改善箇所説明図

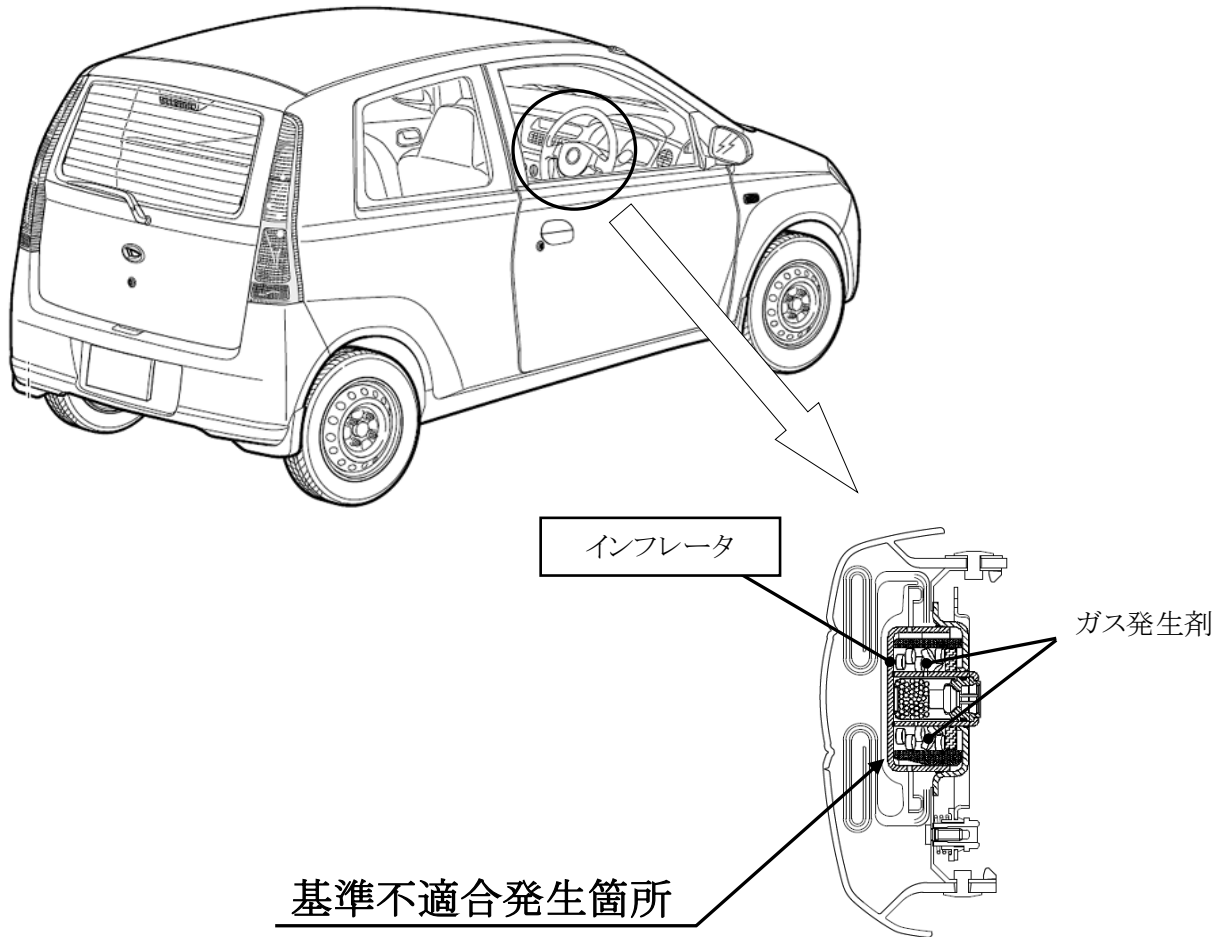
運転者席用エアバッグのインフレーター(膨張装置)において、インフレーター製造時におけるガス発生剤充填後の吸湿管理が不適切なため、使用過程での外気温等の影響によりガス発生剤が膨張し、密度が低下するものがある。そのため、エアバッグ展開時にインフレーター内圧が異常上昇し、インフレーター容器が破損して飛び散り、乗員が負傷するおそれがある。

全車両、当該インフレーターを対策品と交換する。

エンジンルーム内のネームプレート車両左側付近に黄色ペイントを塗布する。
